総検第4-1号等で示された質問に対する回答

平成24年3月13日

原子力安全・保安院

2. 制御棒挿入性について

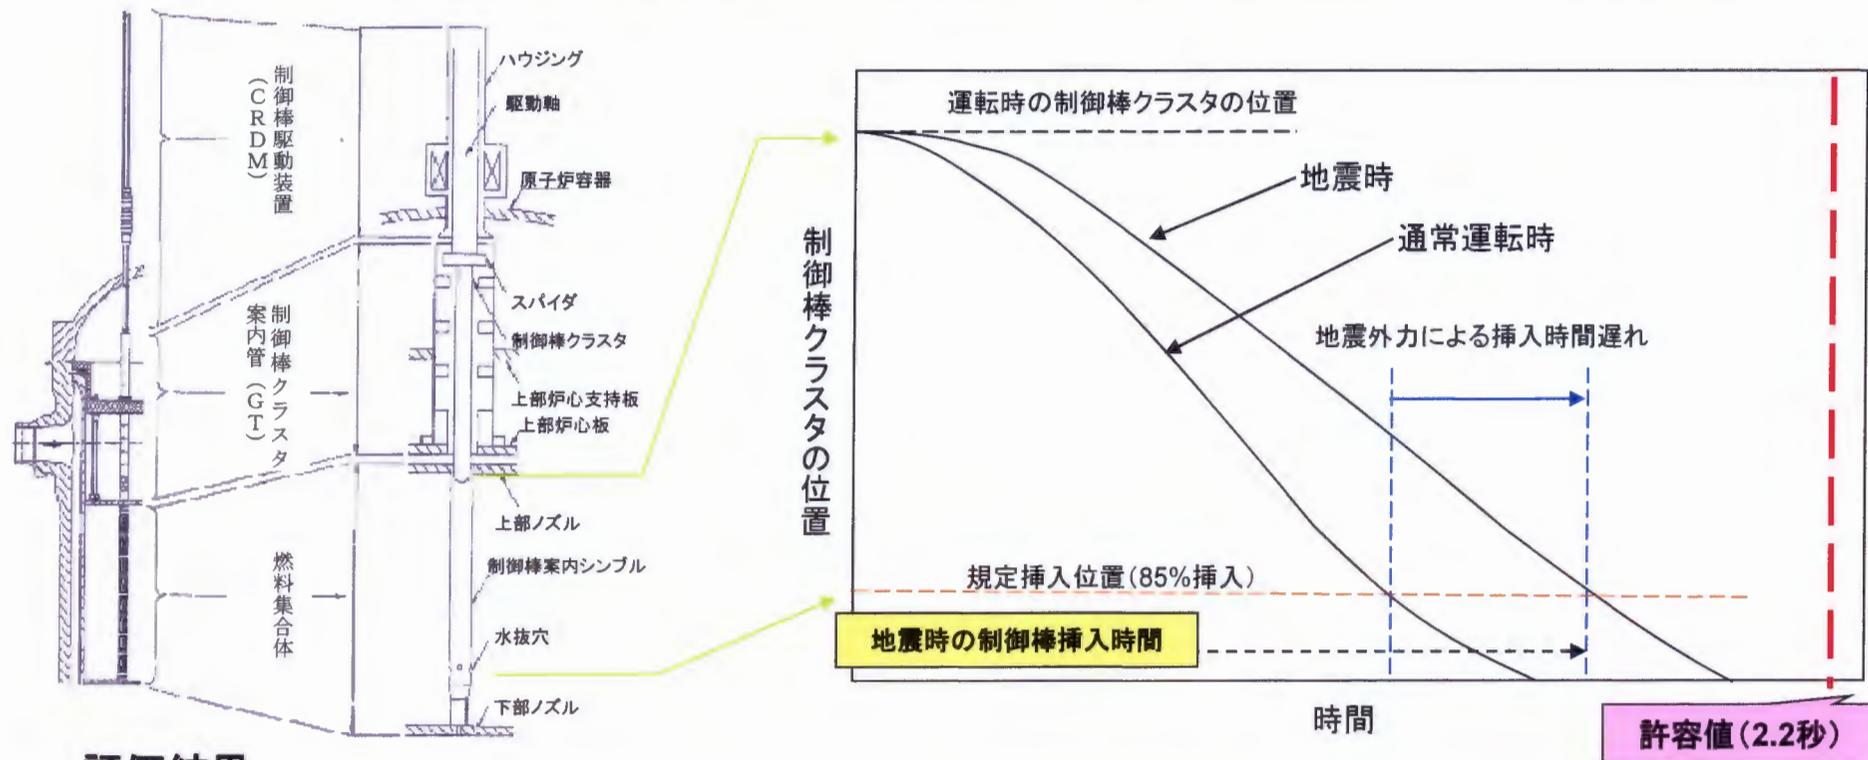
制御棒挿入性についての検討結果を示すこと。

- ・ 原子力安全基盤機構の機器耐力試験では、大規模加振条件下で制御棒挿入試験が実施された。それによれば、実機サイトの S_2 包絡波 (473gal) の 3.3 倍までの実験を行い、許認可上の許容時間 (2.2 秒) 程度で問題なく挿入されることが確認されている。

また、限界を求めるための実機条件での解析結果から、 S_2 包絡波の 6.0 倍の地震条件において大幅に挿入時間が遅れるものの、制御棒が全挿入されることが確認されている。

一方、挿入経路の各設備 (制御棒駆動装置、制御棒クラスタ案内管、燃料集合体) については、実機条件での解析により、構造強度面で非常に大きい裕度が確認されている。

- ・ 地震時制御棒挿入時間の許容値は、設置許可申請における安全解析の計算条件に用いた制御棒挿入時間が用いられている。

この挿入時間に関する検討の一例として、原子力安全委員会原子炉安全専門審査会は、安全解析における判断基準 (燃料棒被覆管最高温度、最小 DNBR) に達する制御棒挿入遅れ時間を評価しており、4 ループプラントで 11 秒まで問題がないことが示されており、耐震評価の許容値である挿入時間 2.2 秒については、この許容値そのものに相当の余裕があるものと考えられる。

当院は、許容値である挿入時間そのものが余裕を持った設定であることを踏まえた上で、上記の原子力安全基盤機構における検討から、設計に用いる地震動を大きく超えるような地震動 (S_s の 2 倍を超える約 1,560 ガルの地震動) に対して、許認可上の許容時間 (2.2 秒) 程度で制御棒が全挿入されると共に、挿入経路の設備 (制御棒駆動装置、制御棒クラスタ案内管、燃料集合体) について、構造強度面での耐力評価に大きな余裕 (S_s の 3 倍を超える約 2,100 ガル以上の地震動に対する発生応力が許容値以内) があり、制御棒挿入性評価においては相当の耐震裕度が存在するものと考えている (添付—1)。

なお、関西電力は、大飯 3、4 号機の耐震バックチェックにおける制御棒挿入性評価を進めていたところ、その評価が完了したとしており、その結果については、許容値 2.2 秒に対して 1.88 秒 (地震による遅れ時間 0.23 秒) で挿入されるとしている (添付—2)。また、JNES における試験・解析結果 (添付—3) から、挿入遅れ時間が地震動に対して線形に増加する傾向にあることを踏まえると、 S_s に対する地震による遅れ時間 (0.23 秒) は許容遅れ時間 (0.55 秒) に対して十分な余裕があるものと考えている。
